Nr. înreg.: 7705 / 15. MAR. 2016

Referință: Clarificări la documentația de atribuire a contractului de executie lucrari de punere in siguranta traversare rau Cotmeana cu conductele de titei ø10 3/4" F1, F2 Orlesti-Poiana Lacului, conducta de etan ø5 9/16" Tulburea-Arpechim, conducta suport fibra optica ø6 5/8" F2 Orlesti-Albota, in zona localitatii Sapata, Sat Lipia, jud. Arges

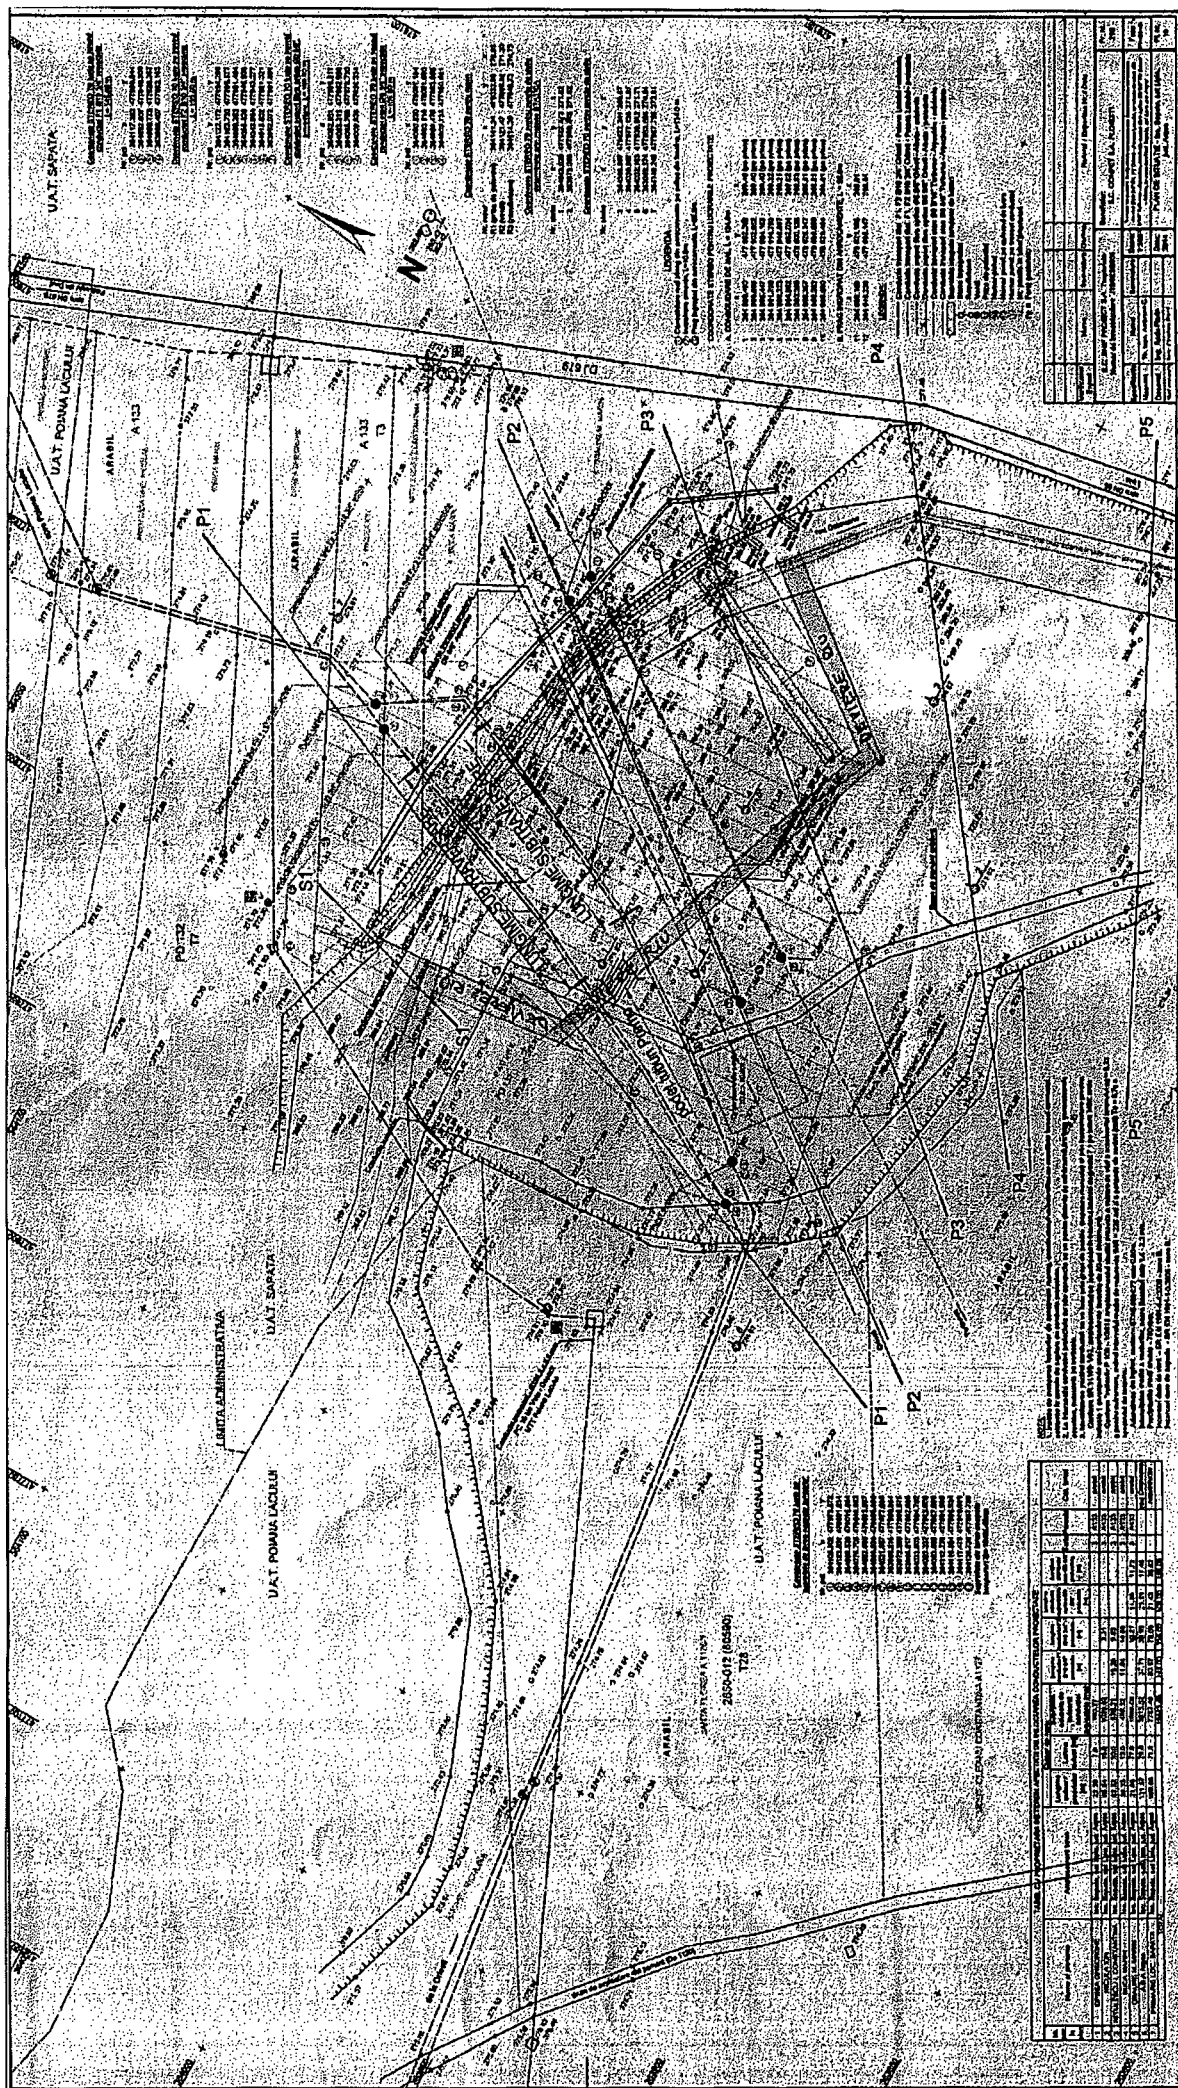
- Realizarea devierii cursului raului Cotmeana sa fie facuta dincolo de zona afectata de subtraversari, aparare de mal si prag din anrocamente, conform planului anexat prezentei. Prin realizarea acestei devieri, zona afectata de lucrari se divide in 2 arii , trecerea peste cursul deviat urmand a se realiza peste un podet cu lungimea de aproximativ 10m la coronament , realizat din 3 tuburi PREMO Dn1000mm si prism de pamint deasupra.

- Santul pentru deviere curs apa, cu profil aproximativ triunghiular, va avea o latime de circa 8m si o adancime medie de circa 2m (sectiune 8mp/m).

Lungimea sa va fi de circa 150m , asta insemnind un volum de lucrari de terasamente de 1200mc.(fata de doar 720mc prezentate in antemasuratoarea "CSA107-Deviere curs apa").

Raspuns: Lucrarile vor fi executate cu respectarea solutiei si a detaliilor de executie prezentate in cadrul proiectului tehnic, inclusiv a cantitatilor de lucrari din antemasuratori.
